Ministero della Transizione Ecologica

OGGETTO:[ID: 8630] “Interventi di manutenzione straordinaria e messa in sicurezza Dighe. Interventi per l’incremento della sicurezza delle dighe di Monte Lerno, diga Monte Pranu, diga Simbirizzi, Diga Monte Crispu e diga Cantoniera - “Diga sul fiume Tirso a Cantoniera (2C.S1): Consolidamento strutturale conci laterali” - Comune di Busachi (OR). Valutazione Preliminare ai sensi dell’art. 6, c. 9, del D.Lgs. 152/2006. Nota Tecnica.

Figura 2 - Planimetria generale degli interventi

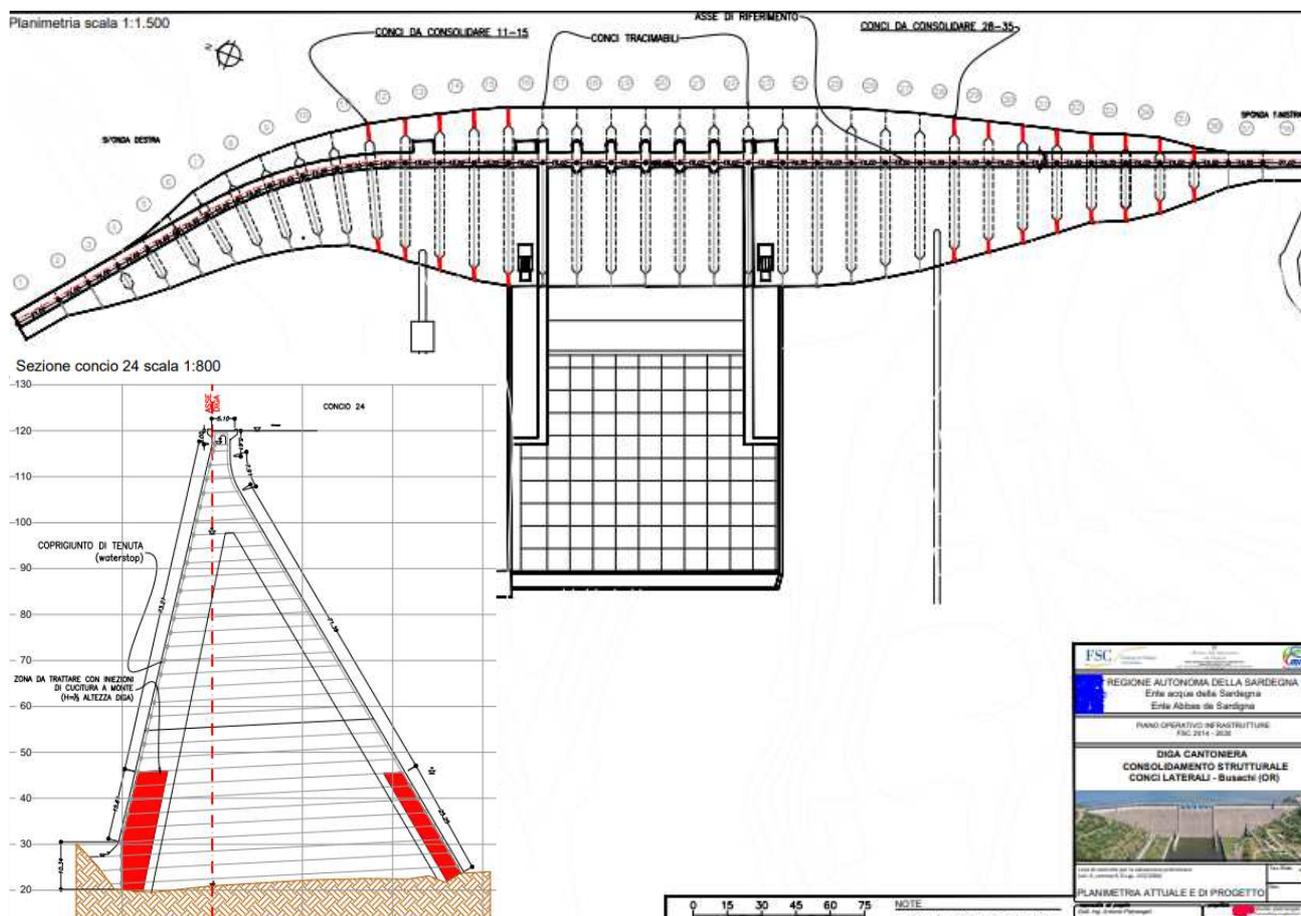
Il Proponente evidenzia che tale soluzione è particolarmente appropriata in considerazione del fatto che i numerosi cicli di svaso e invaso a cui è stata sottoposta la struttura e la fondazione negli ultimi 20 anni hanno verosimilmente esaurito possibili criticità legati a cedimenti differenziali tra conci adiacenti.

L'intervento di iniezione dei giunti, inoltre, ha il vantaggio di poter essere eseguito dall'interno della struttura, sfruttando vani e cunicoli esistenti tra concio e concio, senza dover procedere allo svaso, anche solo parziale, del serbatoio, in particolare:

- il primo beneficio di questo intervento, per una fondazione fortemente disomogenea come Cantoniera, è che la solidarizzazione dei conci permette ai conci con peggiori caratteristiche meccaniche in fondazioni di scaricare parte delle azioni sui conci laterali, con maggior resistenza, in caso di necessità;
- il secondo beneficio è che facilita le verifiche più critiche, in direzione sponda-sponda ed oblique lungo la risultante, per i conci con fondazioni nei tratti più pendenti delle sponde, che possono trasmettere parte delle azioni ai conci successivi con pendenza minore delle sponde.
